Note de présentation des évolutions et modifications du dossier de demande d'autorisation environnementale

Projet éolien des Quatre Chemins

Haute-Vienne (87)

Mémoire en réponse à l'avis de la MRAe

Remarque 4.5

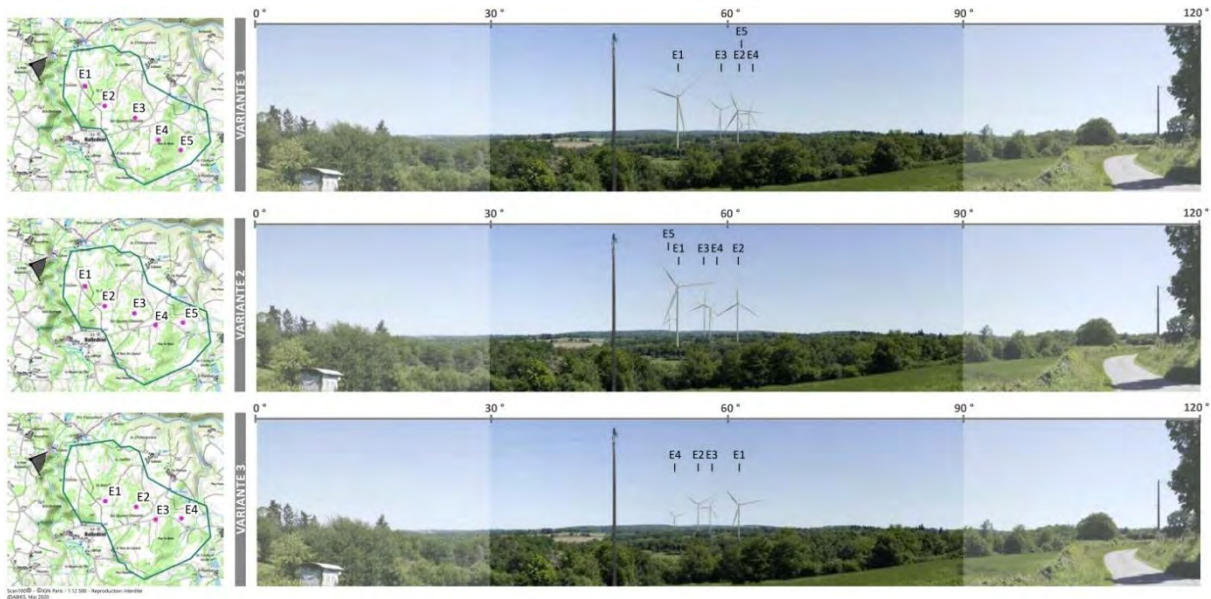
4.5. Le choix de la variante n° 3 est expliqué du point de vue paysager. Néanmoins, l'exploitant justifiera par 2 photomontages la différence de risque de surplomb de la vallée de la Couze entre les variantes 1 et 2 (fort) et la variante 3 (faible). Le guide ministériel relatif à l'élaboration des études d'impact mentionne dans son point 4.7 (page 49) que « le paysagiste propose, d'après le parti paysager de composition et sous forme graphique [...] des principes d'implantation voire une ou plusieurs variantes d'implantation. »

Réponse :
